資 料 フェニックス3期神戸沖埋立処分場 (仮称)設置事業 環境影響評価準備書手続	No. 7
---	---------------------

第192回審査会における委員意見に対する 事業者回答

令和3年5月

大阪湾広域臨海環境整備センター

図1 遮水シート構造 準備書P11.1-1 第11.1.1-1図(1) 西護岸の断面図 抜粋

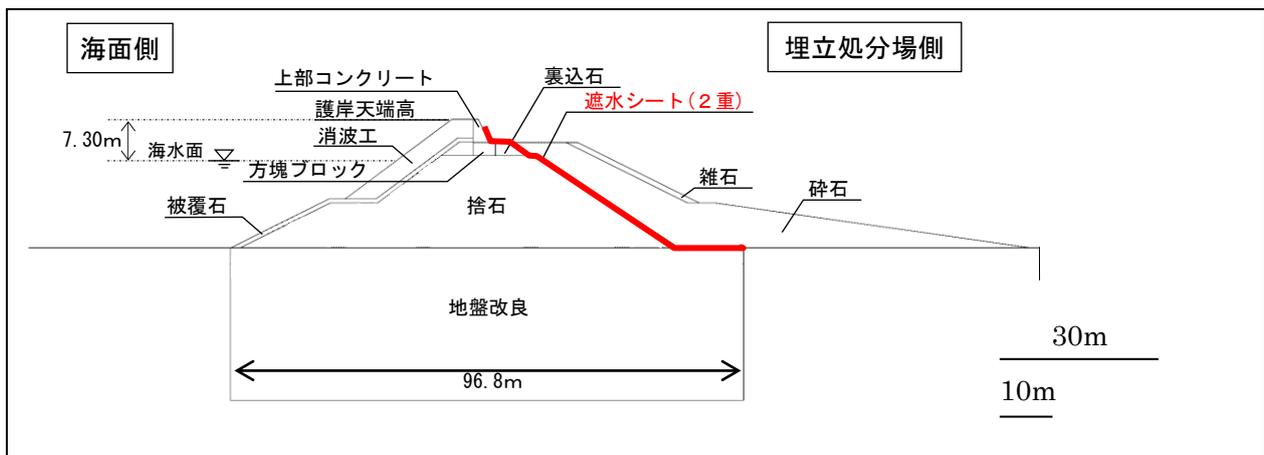
- ① p460の北遮水工に関して、遮水工と北側護岸（直轄事業）の施工の時系列が分かるように教えてください。
- ② p459、p460の断面図に関して、縦横の縮尺がなく分かりづらいので、その点についての説明をいただきたい。

- ① 直轄事業による北側護岸の施工は既に着工しており、数年後に完成予定と聞いています。北遮水工の工事は、それから実施する計画です。
- ② 準備書に記載する護岸等の断面図は、現行の基本設計による図面（A3判S=1/500）を縦横の縮尺比をそのまま変えずに記載したもので、具体的な寸法は詳細設計であらためて決定します。

図2 5層一体型遮水シート

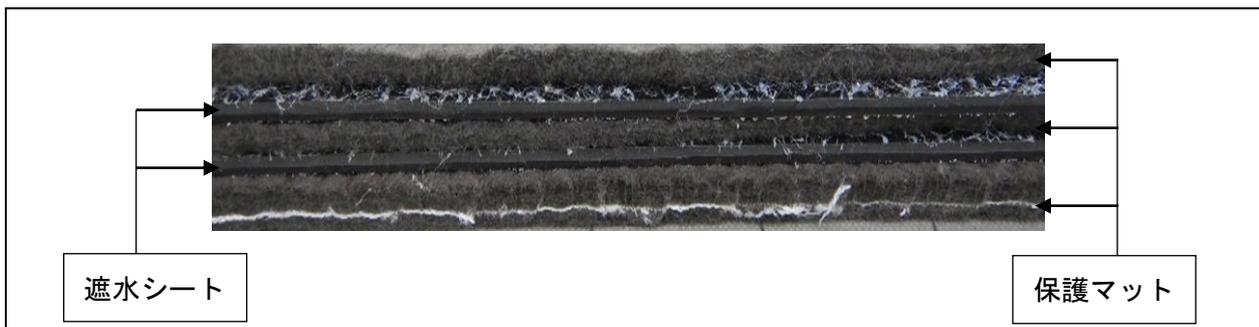
- ① 浸出水由来の各種塩類、油、硫化水素ガス、メタンガスへの長期曝露、ならびに未埋め立て部への太陽光への長期曝露が複合して起こると思われるので、これらの事項へのシートの化学的耐性の検証結果を教えてください。
- ② 陸上処分場ではないためイメージがつかみづらく、しかもフェニックスとしてはシート方式は初めてということなので、埋め立て地盤（海底）に対してどのように盛り土をして、どのような構造上にシートを設置するのか、イメージ図を含め具体的な工法を教えてください。（p462～p465の図の後に付け加えたイメージ図が望ましい）
- ③ 漏水の電氣的検知などは可能でしょうか。

なお、現時点では、性能が最も高い高弾性タイプの遮水シートと保護マットの 5 層一体型を採用することを想定しています。（図 2 参照）。

図4 工事の実施における発生源の位置及びコンター図(等値線追加前及び追加後)

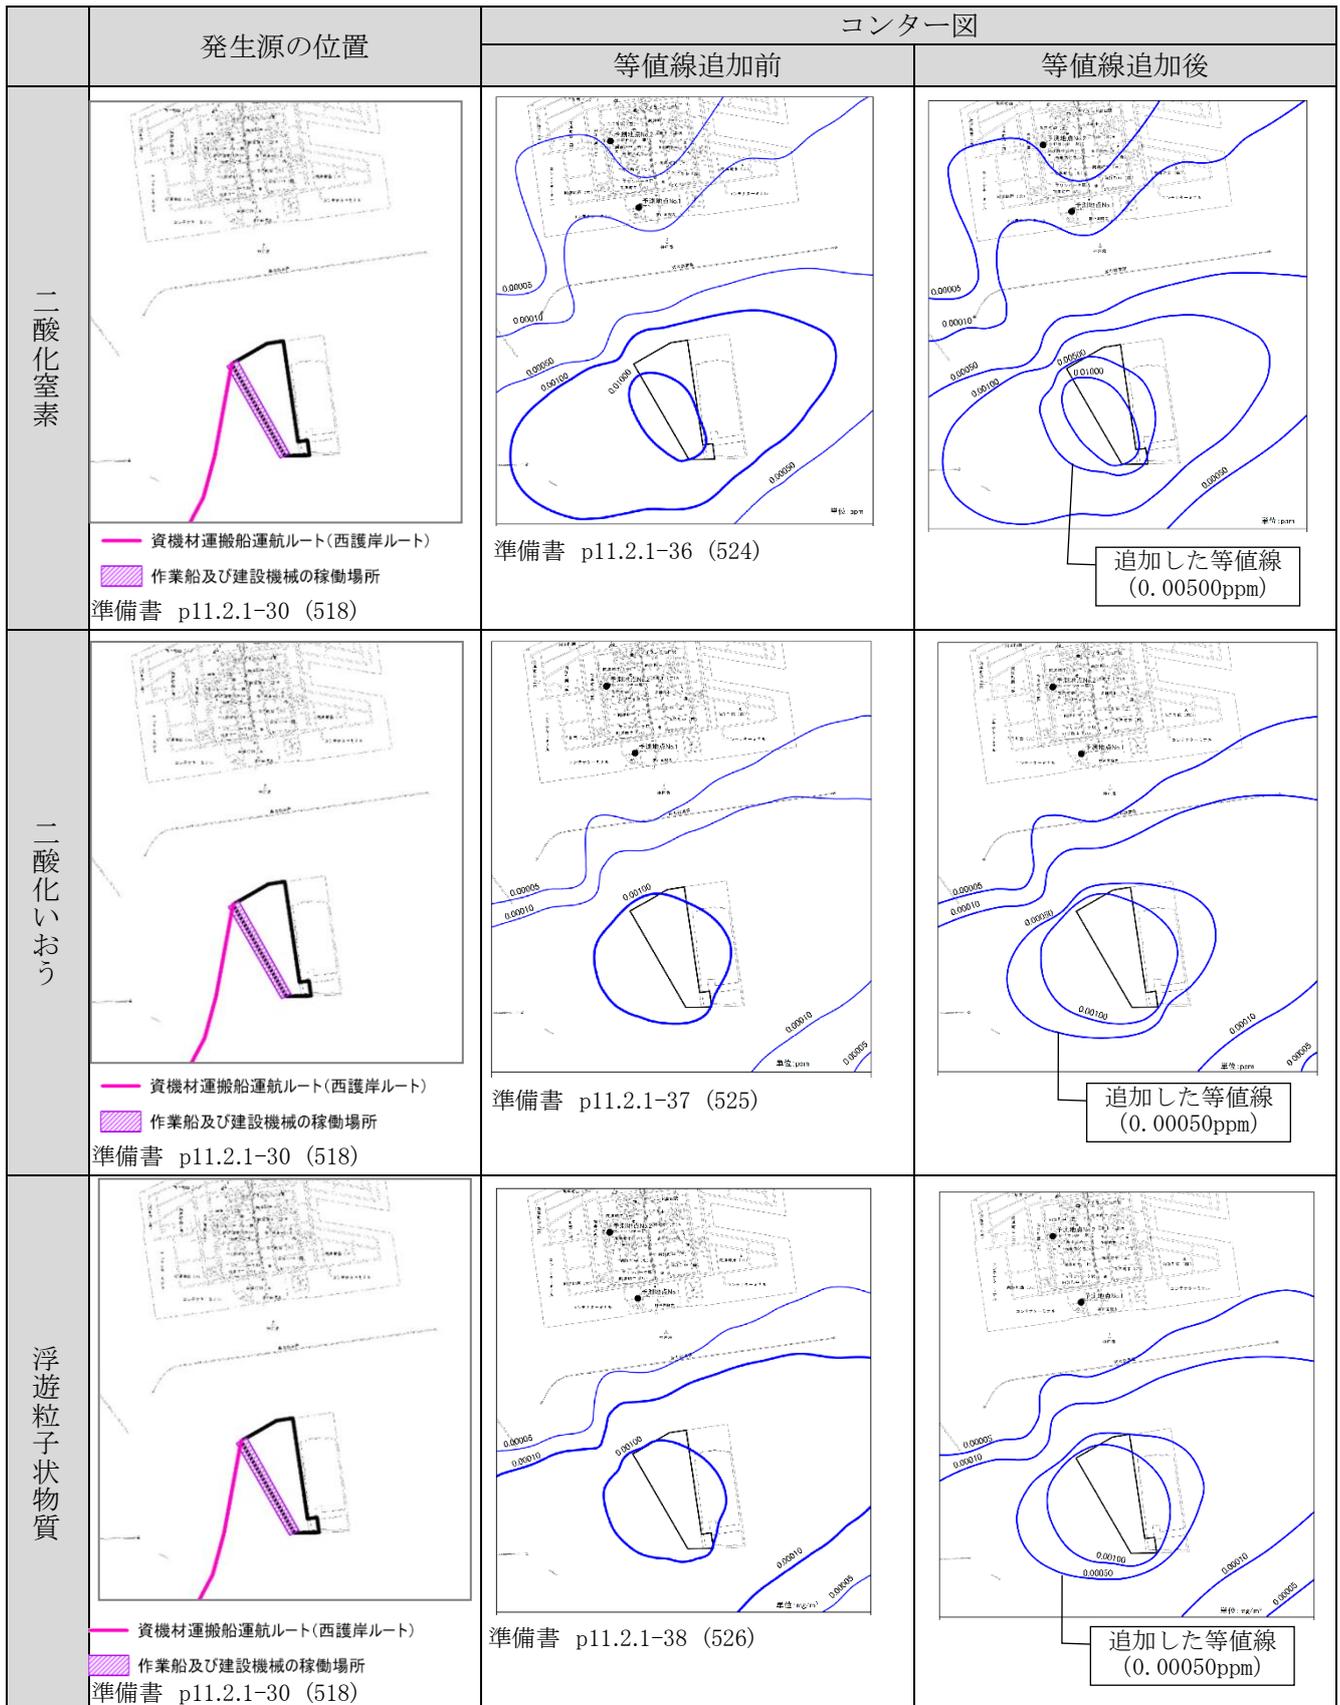
① p524～p526のコンター図について

等値線が0.01000、0.00100、0.00050、0.00010、0.00005となっていますが、0.00500の等値線が必要だと思います。

① ご指摘のとおり、二酸化窒素について、0.00500ppmの濃度を追加したコンター図を図4にお示します。作業船が西護岸箇所で行う地盤改良工からの排出が突出して大きいため、西護岸を核としたコンター線となります。

図5 土地又は工作物の存在及び供用における発生源の位置及びコンター図
(準備書現記載及び再計算結果)

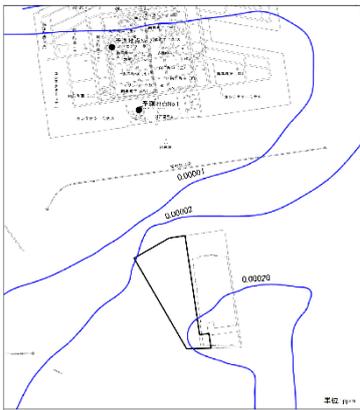
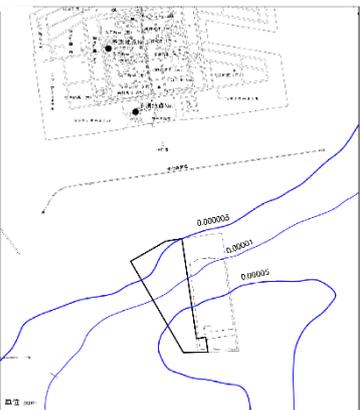
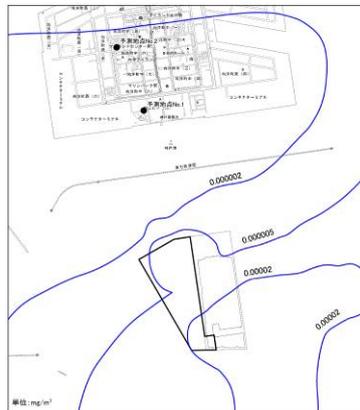
① p549のコンター図について

堺ほかルートに沿った濃度分布は現れていますが、排出量が1.5倍ある神戸ルート+尼崎・大阪ルートに沿った濃度分布がもっと現れていいように思います。

コンター図には0.00020、0.0002、0.00001しか記載されていませんが、0.00010があれば航行ルートに沿った濃度が確認できるかもしれません。コンター図の描き方として、少なくとも0.00010は必要と考えます。

② ご指摘を受けて計算内容を検証した結果、コンター図に一部誤りがありました。正しく設定し直した条件のもとでの大気質濃度のコンター図を図5にお示します。また、二酸化窒素についてはご指摘に従い0.00010ppmのコンター線を追加しています。

なお、予測地点の評価における寄与濃度には変化はなく、評価結果（準備書553ページ）はこれまでと変わりません。

ご指摘により修正しましたコンター図は、環境影響評価法に基づく評価書に記載します。
